## 社團法人臺南市建築師公會 函

**主旨：檢送本會「臺南市政府建造執照及雜項執照簽證項目抽查復核小組」103 年度第十二次會議之提案，敬請召集討論，請查照。**

103 年第十二次會議提案 提案單位：社團法人台南市建築師公會

建築物名稱：太子建設 台南市新營區新營段 841-9 地號 店舖及集  
合住宅新建工程

3~13F 平面配置圖

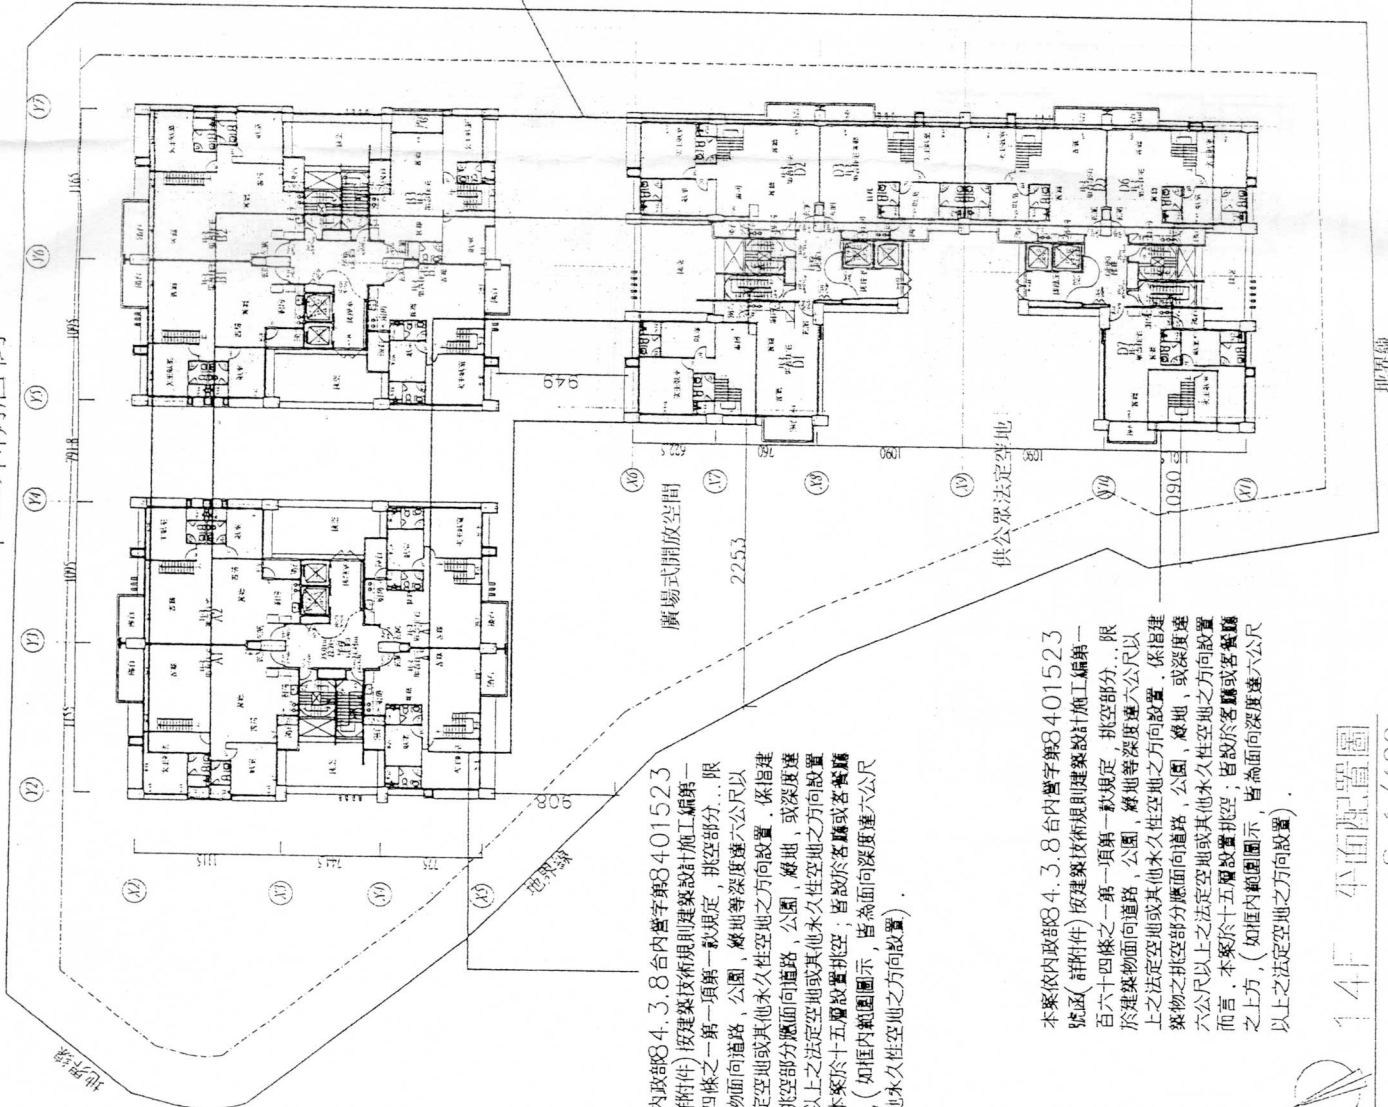
- 一. 本案建物結構性過梁外緣設置造型格柵(如圖說一)，並無礙通風、採光、排煙設備、緊急用升降機、防火避難設施等之功能，純粹建築裝飾造型語彙之設計是否適用 103 年度第九次復核會議紀錄內提案七之建築物外牆設置之裝飾板或裝飾物不得超過位於結構柱、梁外緣、外牆之最外緣者六十公分設計之基準？
- 二. 本案緊急昇降機排煙室之排煙窗(如圖說一)依建築技術規則第 107 條規定緊急昇降機之機間四周應為具有一小時以上防火時效之牆壁及樓板，及出入口應為具有一小時防火時效之防火門。該規定機間四周應指為與其他空間防火區劃分界處。另排煙窗之設置應以排煙之考量為優先，若符合技術規則第 79 條之規定者，已與其他防火區劃有一定分界，應可免具有一小時防火時效，以達排煙窗設置之原意。
- 三. 本案依內政部 84.3.8 台內營字第 8401523 號函(詳附件)按建築技術規則建築設計施工編第一百六十四條之一第一項第一款規定，「挑空部分…限於建築物面向道路、公園、綠地等深度達六公尺以上之法定空地或其他永久性空地之方向設置。」係指建築物之挑空部分應面向道路、公園、綠地、或深度達六公尺以上之法定空地或其他永久性空地之方向設置而言。本案於十五層設置挑空；皆設於客廳或客餐廳之上方，(如圖說二、三、四，面向道路、綠地、或深度達六公尺以上之法定空地或其他永久性空地之方向

本案建物結構性過梁外牆設置造型格柵(如圖示),並無礙通風,採光,排煙設備,緊急用升降機,防火避難設施等之功能,純粹建築裝飾造型語彙之設計是否適用建築物外牆設置之裝飾板或裝飾物不得超過位於結構柱,梁外緣,外牆之最大緣者六十公分設計之基準?

本案為昇降機排煙室之排煙窗依建築技術規則第107條規定緊急昇降機之機間四周應為具有一小時以上防火時效之樑壁及樓板,及出入口應為具有一小時防火時效之防火門。該規定機間四周應指為與其他空間防火區劃分界處。另排煙窗之設置應以排煙之考量為優先,若符合技術規則第79條之規定者,已與其他防火區劃有一定分界,應可免具有一小時防火時效,以達排煙窗設置之原意。

一. 本案建物結構性過梁外緣設置造型格柵並無礙通風、採光、排煙設備、緊急用升降機、防火避難設施等之功能，係屬建築裝飾造型語彙之設計；故應可設置。

二. 本案緊急升降機排煙室之排煙窗是否得具有一小時防火時效？；提送「台南市政府建造執照及雜項執照簽證項目抽查覆核小組」會議討論。

1F 平面配置圖

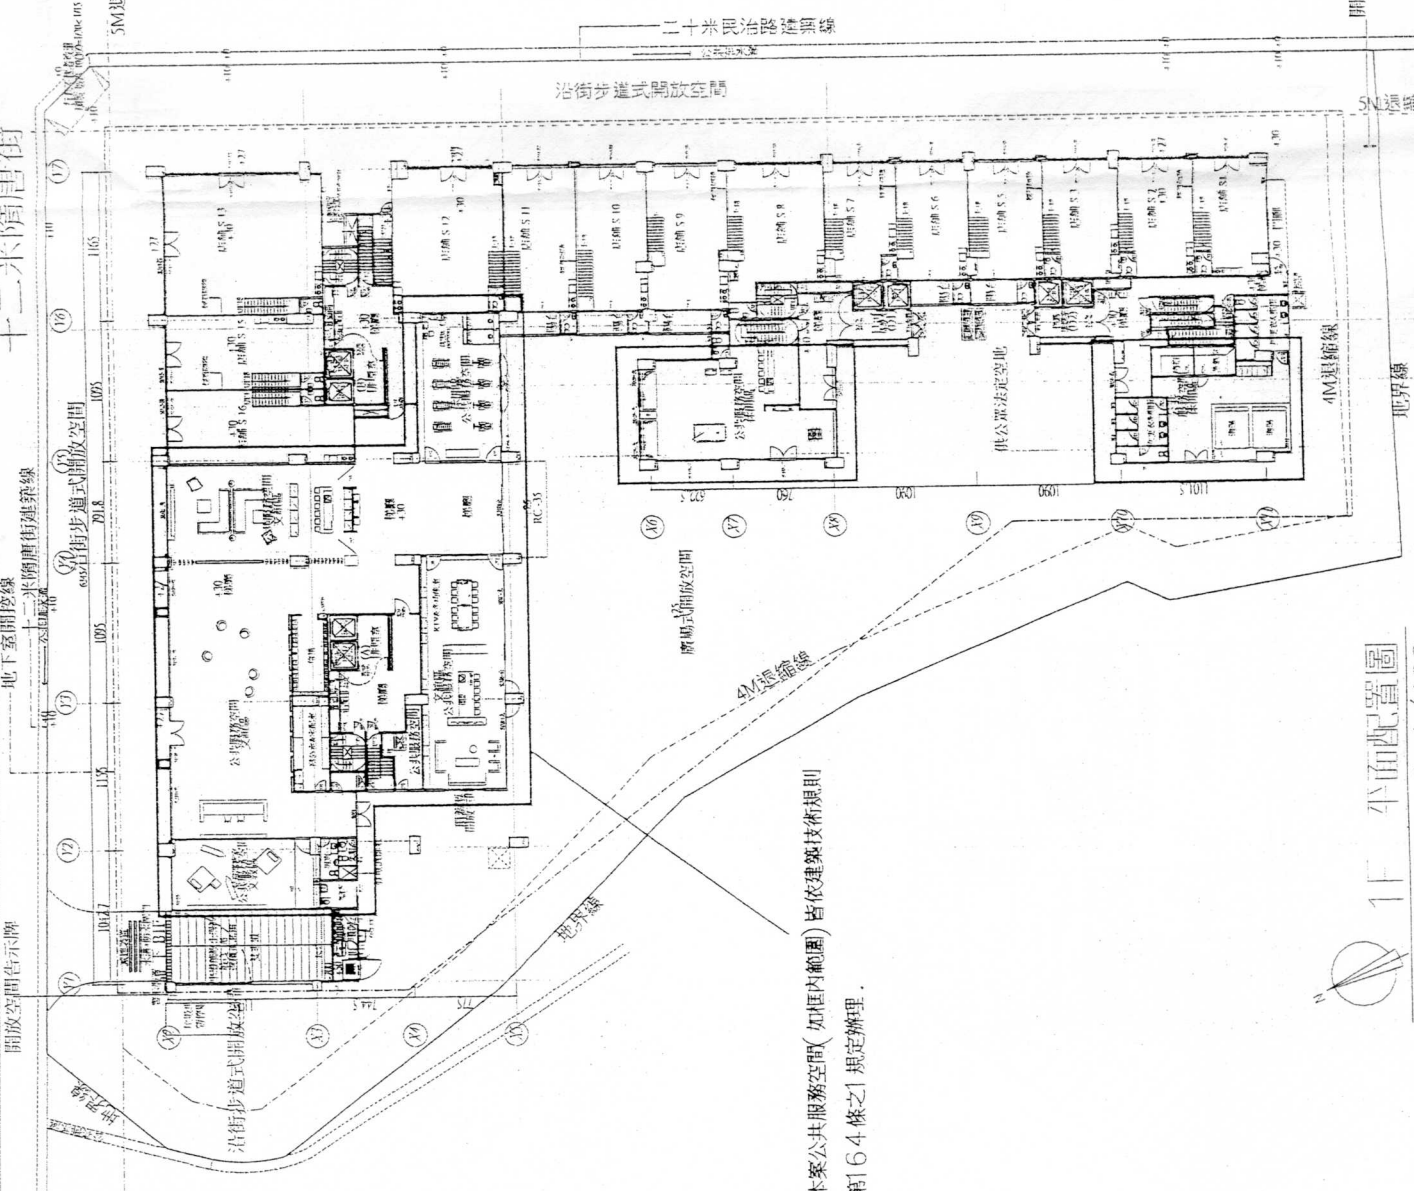
四. 本案依實施都市計畫地區建築基地綜合設計專章第 284 條之 1 及第 286 條第一項第 3 款分別規定：「本章所稱公共服務空間，係指基地位於住宅區之公寓大廈留設於地面層之共用部份，供住戶作集會、休閒、文教及交誼等服務性之公共空間。」；公共服務空間高度不受限制。另本案店鋪上方挑空為住宅，與公共服務空間有防火間隔，可視為他棟，故應無限制公共服務空間之高度(如圖五、六)。

本案公共服務空間(如框內範圍)皆依建築技術規則  
第164條之1規定辦理。

四. 本案公共服務空間高度不受限制；他棟店鋪上方挑空為住宅，與公共服務空間有防火區隔，故可視為不受限制。

戶外安全梯詳圖  
S=1/100

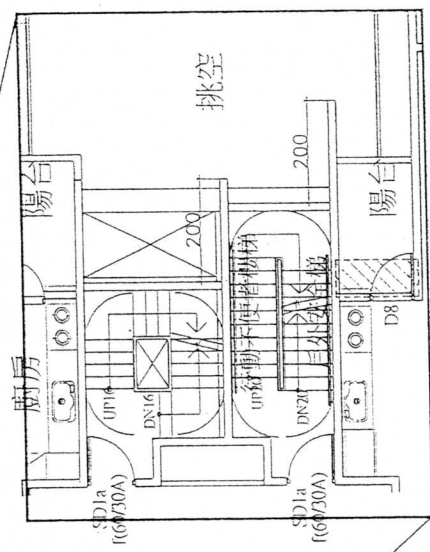
五. 依建築技術規則 97 條之二、戶外安全梯之構造：(二)安全梯與建築物任一開口間之距離，除至安全梯之防火門外，不得小於二公尺。本案設置戶外安全梯皆設有二公尺之翼牆，應已符合任一開口二公尺之規定，復請法規覆核小組審議(如圖說七)。

本案依建築技術規則97條之二，戶外安全梯之構造：  
(二)安全梯與建築物任一開口間之距離，除至安全梯之防火門外，不得小於二公尺，本案設置戶外安全梯皆設有二公尺之翼牆，應已符合任一開口二公尺之規定。

五. 本案符合建築技術規則 97 條之二、戶外安全梯之構造：(二)

安全梯與建築物任一開口間之距離，除至安全梯之防火門外，不得小於二公尺。本案設置戶外安全梯皆設有二公尺之翼牆，已符合任一開口二公尺之規定。
